## 保温材保護プレート CL-HG(L) 仕様変更

保温材保護プレート CL-HG、CL-HGLを仕様変更いたします。幅50mmのチャンネル、アングルにも使用可能になります。

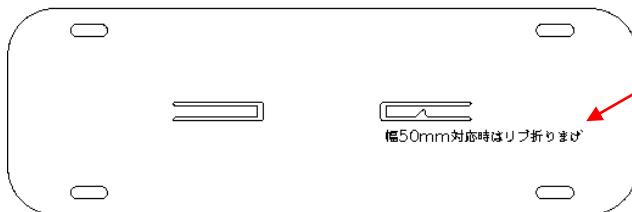
- ・片方の位置ズレ防止リブに折り曲げ用のV字ミゾを追加します。
- ・リブを折り曲げた状態で保持するための引掛け用突起を追加します。
- ・天面に「幅50mm対応時はリブ折りまげ」の刻印を追加します。

・幅50mmのチャンネル、  
アングル施工時

リブ先端を折り曲げ

リブを突起に引掛ける

刻印

リブを突起に引掛ける
